گزارش بازرسی از وضعیت اینترنال نصب شده V-501-01

در نتیجه بازدید میدانی از وضعیت کیفی قطعات اینترنال نصب شده

شکل شماره ۱)

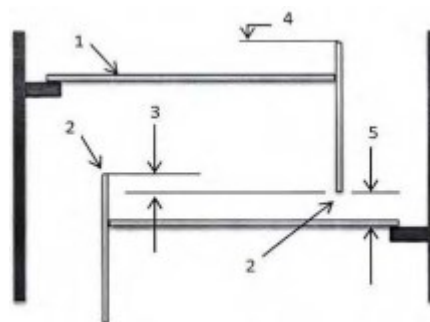
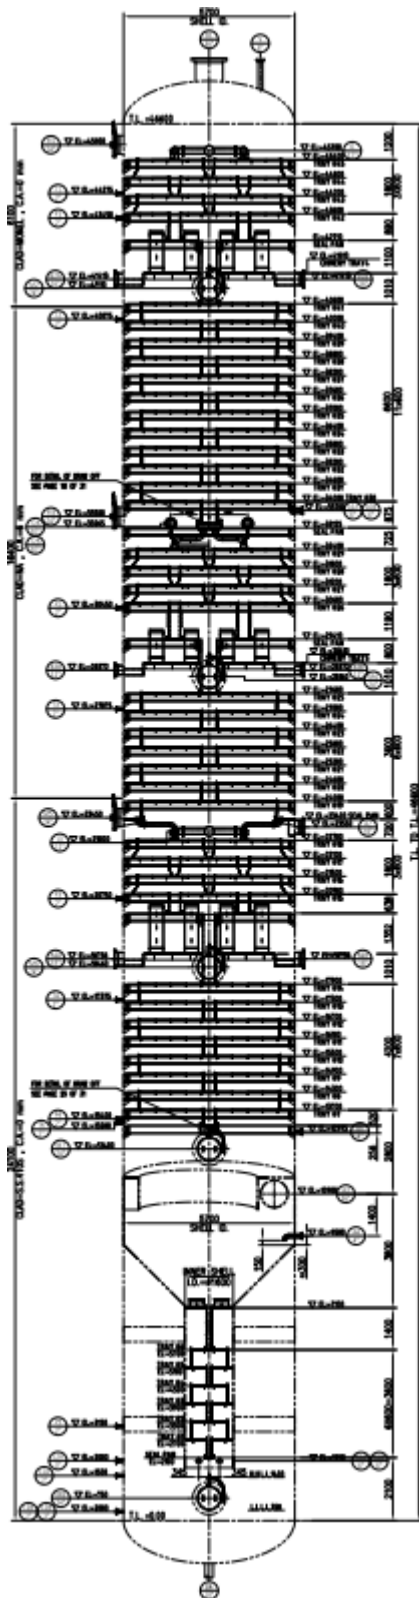
۱. عدم انجام زنگ زدایی و تمیز کاری بدنه تجهیز قبل از نصب قطعات اینترنال

که به موجب آن و فضای دسترسی محدود در وضعیت موجود، انجام زنگ زدایی لازم زمان و بار مالی خورد را به همراه خواهد داشت. (شکل شماره ۱)

شکل شماره ۷)

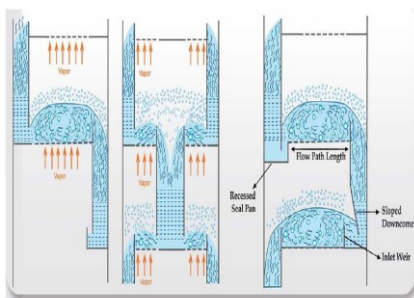
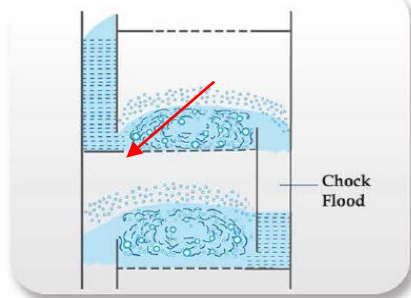
۷. عدم رعایت فاصله بین Downcomer/Tray با رعایت تیرانس های مجاز

فاصله درج شده در نقشه : 38mm با تیرانس $\pm 3\text{mm}$

فاصله های ایجاد شده در اثر بی دقتی وافر و یا عدم رعایت سکونس لازم در نصب، که گاهی کمتر از 30mm و یا بیشتر از 50mm می باشد.

که به موجب آن انتقال سیال به سینی های زیرین به درستی صورت نپذیرفته و موجب اشکالاتی نظیر Chock Flood و Backup Flood در پروسس می گردد که چگونگی مرتفع نمودن آن خارج از حوصله این گزارش می باشد (شماتیک و

(شکل شماره ۸)

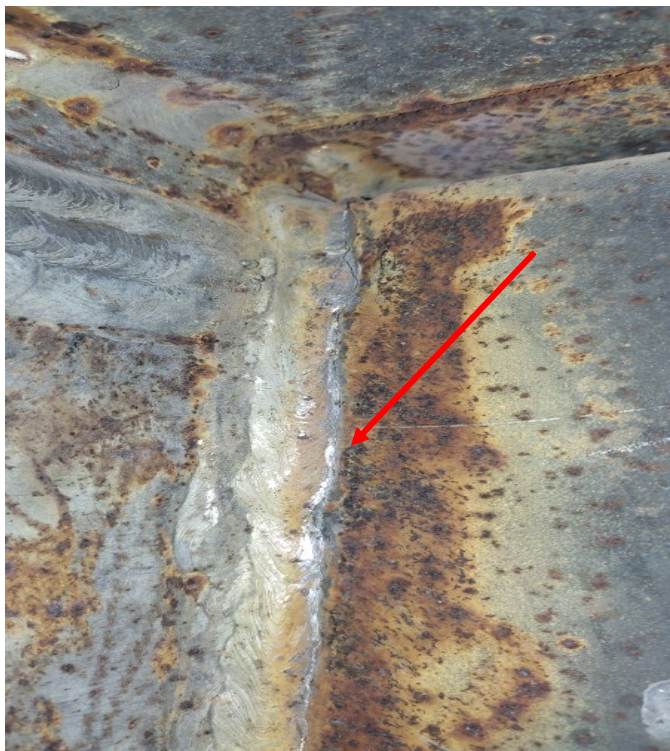
۸. وجود شکستگی و ترک در جوش مربوط به Beam Support

که به موجب عدم دقت کافی در بازرسی ها، اقدامات اصلاحی و ضروری صورت نپذیرفته است.
ضمناً امکان وجود موارد مشابه به دلیل عدم امکان دسترسی های لازم وجود دارد. (شکل شماره ۸)
